Document		
Omgevingsregeling		
Conceptregeling definitief		
2.	<p><i>Mbt omgevingsregeling die per 1 jan 2024 van kracht is:</i></p> <p>§ 5.1.2 “Energielabels” uit Omgevingsregeling wordt aangestuurd dat de energielabels opgesteld moeten worden door een BRL9500 gecertificeerd bureau. Maar par 5.1.2 is enkel van toepassing op afdeling 6.4 van BBL, deze afdeling betreft energielabels bij oplevering, verkoop en verhuur beschikbaar moeten zijn. Het gaat hier niet over (voorlopige) labels bij vergunningaanvraag (nieuwbouw).</p> <p>§ 5.1.5 ‘Bijna energieneutrale nieuwbouw’ van Omgevingsregeling gaat vervolgens wel over art 4.149 van BBL (nieuwbouw, vergunningsaanvraag). In dit artikel worden oa. zaken als de grenswaarden BENG-1 t/m 3 voor gebruiksfunctie/woonfuncties benoemd.</p> <p>In § 5.1.5 van de Omgevingsregeling staat in art 5.31a wel benoemd dat de BENG 1 t/m 3 bepaald moeten worden door een BRL gecertificeerd bedrijf. Maar er staat, anders dan in § 5.1.2 niet benoemd dat er (voorlopige) energielabels of de energieprestatie van het woongebouw bij RVO geregistreerd moet worden.</p> <p><i>Is de conclusie dat volgens de huidige en nu geldende Omgevingsregeling het registreren van EP-

Afbeelding 3.1 Bepalen risico op oververhitting individuele woningen

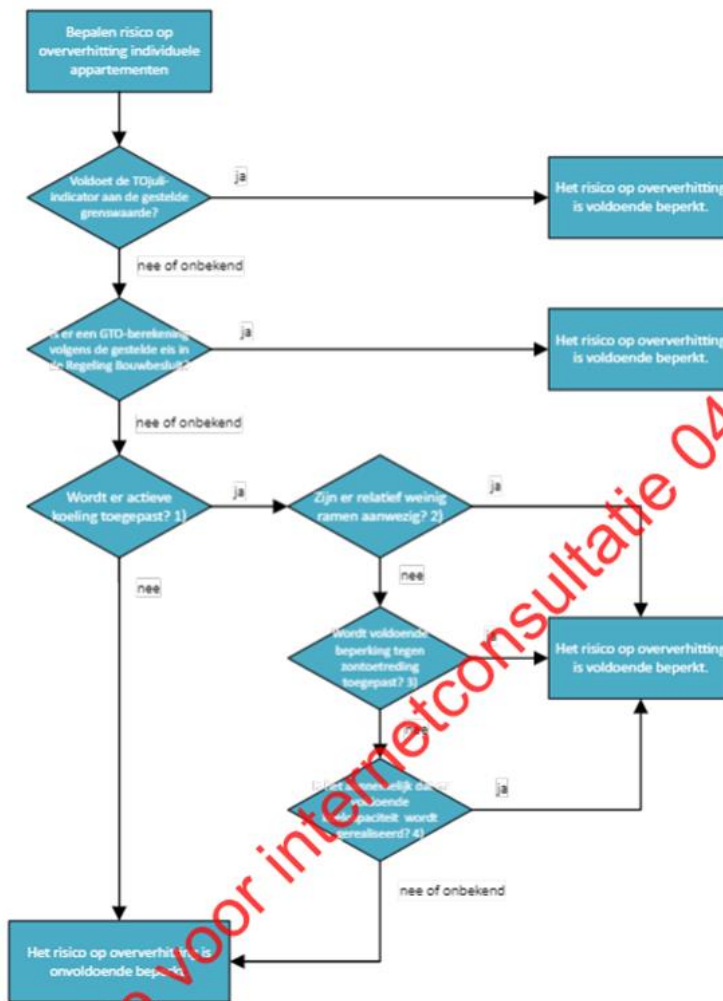
Kijkend naar het stroomschema in de ISSO 82.1 valt op dat bij het beoordelen van de kans op oververhitting eerst de relatief grove methode van de TOJuli gehanteerd wordt, daarna de veel gedetailleerdere GTO methode gehanteerd kan worden en vervolgens bij actieve koeling naar een methode wordt verwezen in bijlage AA van de NTA, die vermoedelijk, vanwege de toegankelijkheid, minder verfijnd is dan een GTO berekening. Zoals al gesteld. Dit is niet te beoordelen dus of op dit punt er een verbetering of verslechtering optreed is onbekend.
